鳥取市庁舎耐震改修及び一部増築案に関する  
調査業務報告書

I 鳥取市庁舎耐震改修及び一部増築案の調査

平成 24 年 11 月

II 計画案(変更案)の検討と今後の課題

□地下1階 柱補強範囲図

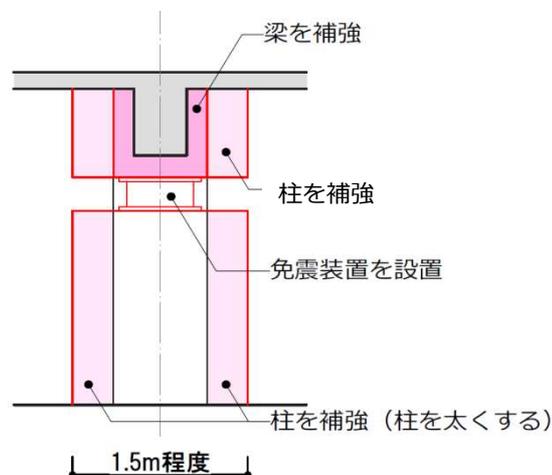
(1) 受変電設備、発電設備、熱源・空調設備を生かしながらの工事ができない

免震改修の工法として、地下1階部は1階の梁の下部に免震装置を設置する柱頭免震の工法が採用されているが、柱頭免震とした場合、地下1階の柱及び1階の梁を補強する必要がある。(柱補強範囲図参照)

当該工事を施工するためには、地下1階に設置されている設備機器を移動する必要がある。

- ・地下1階部分を柱頭免震とすると柱及び梁の補強が必要となり、当該階の設備諸室を生かすことが出来ないため、地下1階部分も基礎免震に変更し、地下1階設備諸室が生かせる計画とする。
- ・ただし、この免震工法の変更により、地下1階の外壁周囲及び基礎下部の土の掘削が新たに必要になるほか当該範囲に免震ピットの構築が必要となり、掘削及び排出土量、躯体量が増加するため、コストは増額となる。

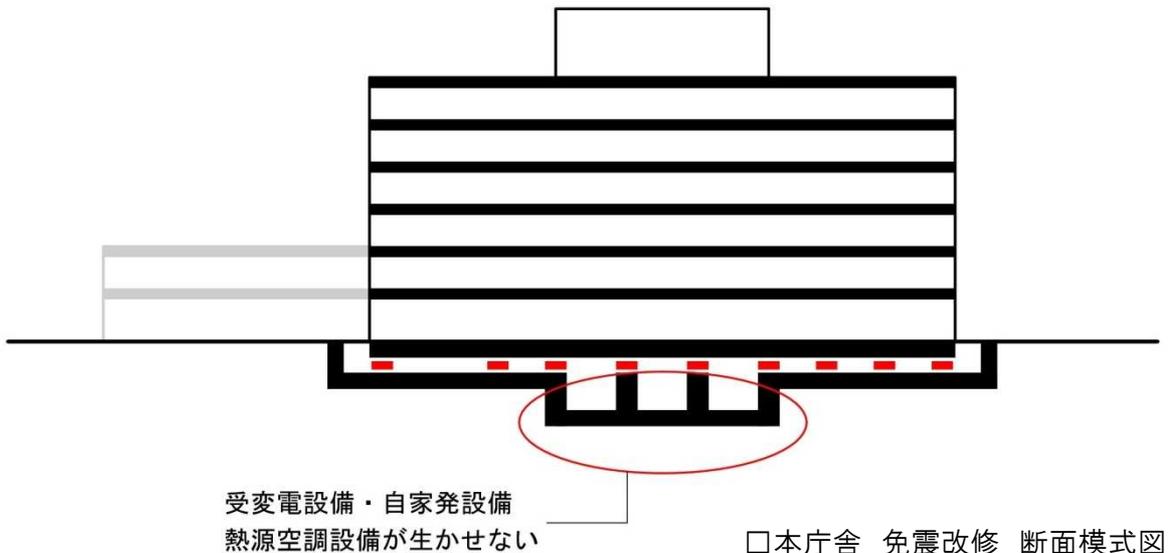
本庁舎の電気設備(受変電設備、発電設備)はこれらの機能が止まると庁舎機能が停止するため、地下1階の柱、梁の補強工事に着手する前に新設が必要。(エネルギーセンターまたは新第2庁舎の先行建設が必須となる。)

また、地下1階の柱や梁補強による構造躯体の拡大、免震クリアランス(600mm程度)の確保等により、機器設置スペースが実質狭くなる。

□ 概略地下1階平面図

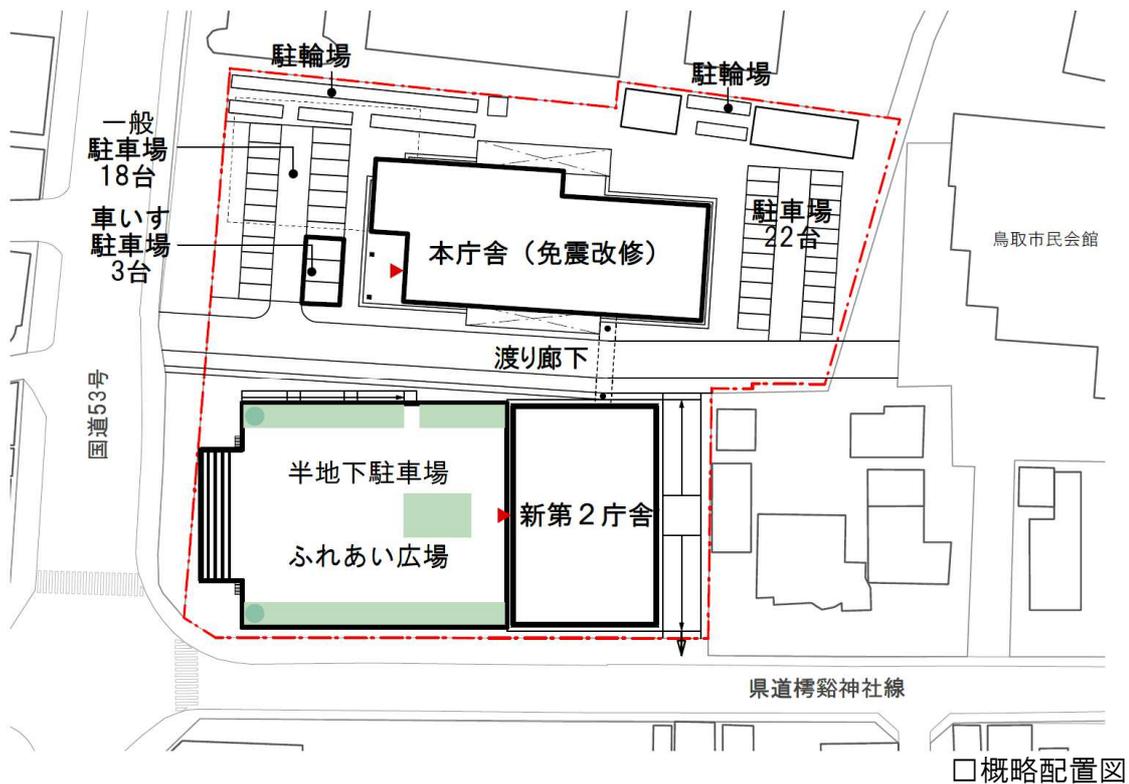
・ 半地下駐車場及び新第2庁舎地下部分で74台の駐車台数となる。

(地下部分でも駐車場管制の導入、車寄の条件設定等により、減少する可能性がある。)

・ 新第2庁舎は柱頭免震とするため柱寸法を大きくしている。

・ 地上部 43台 ・ 地下 74台 合計 117台となり150台を満足することができない。

駐車台数を地上 43台、地下74台、計 117台に変更する。

□半地下駐車場、新第2庁舎概略東西断面図

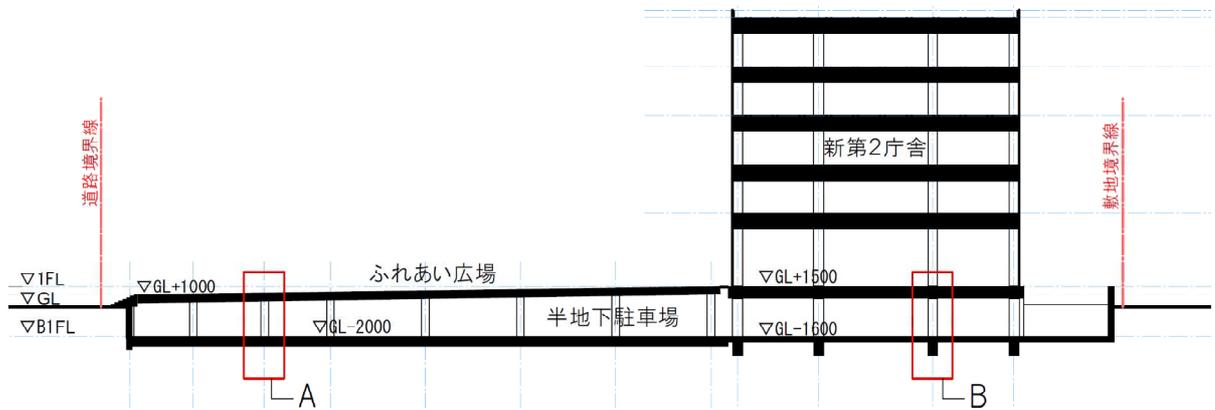
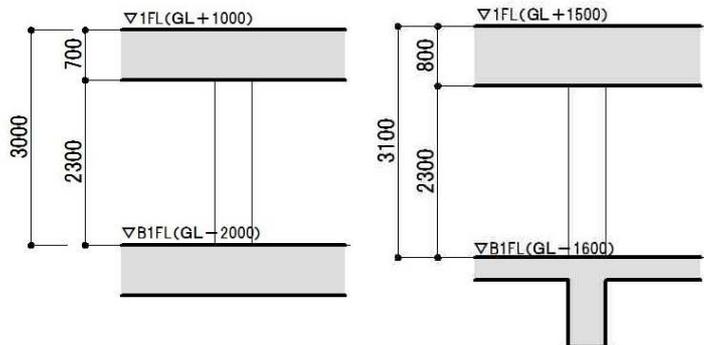
上記内容のままでは有効階高を確保できない可能性が高いため、検証を行うこととする。

□調査案 断面構成図

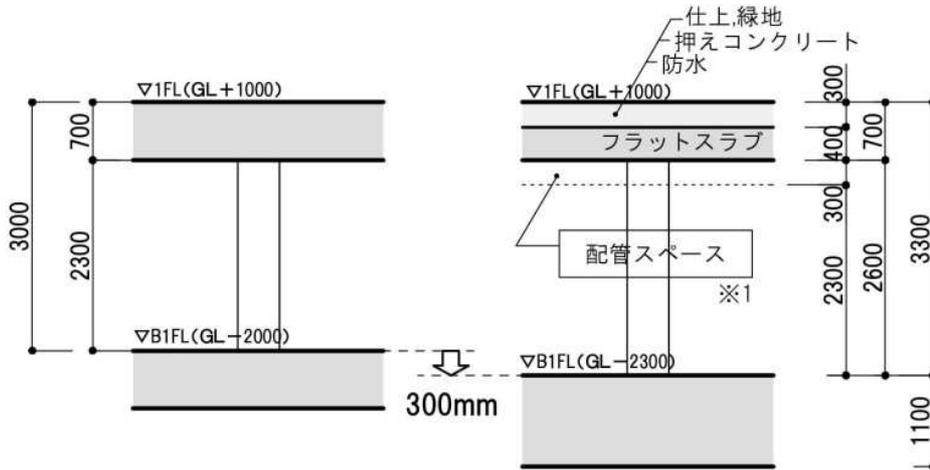
- ・スラブ下端＝有効高さとなっているが、泡消火設備、照明設備等の配管スペースをスラブ下に確保する必要があり、300mm 階高を増やす(地下レベルを 300mm 下げる)必要がある。

□調査案 断面構成図

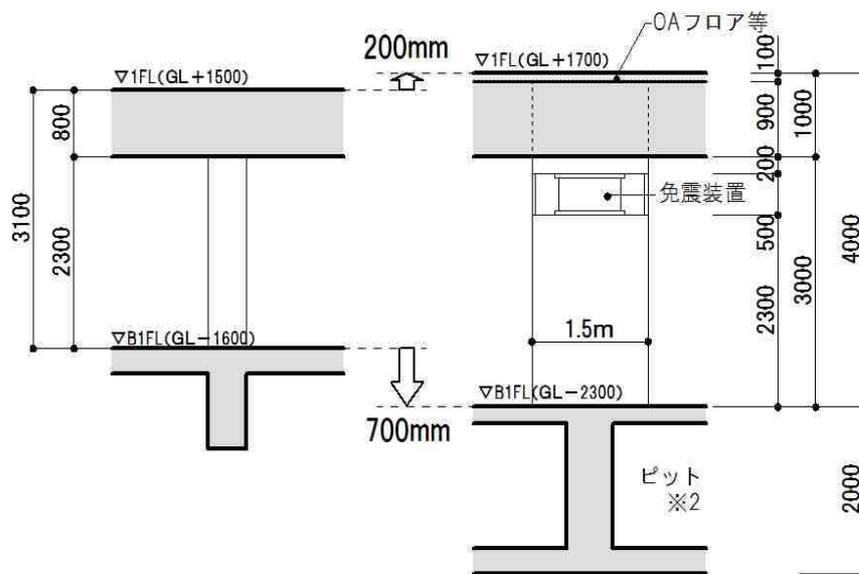
- ・有効高さより上部に免震装置を設ける必要があること、フラットスラブの厚さが調査案の寸法では必要な強度を確保できないことから、階高を900mm 増やす必要がある。
- ・駐車場下部には汚水槽、消火水槽、雑用水槽等を設置するためのピットが必要となる。
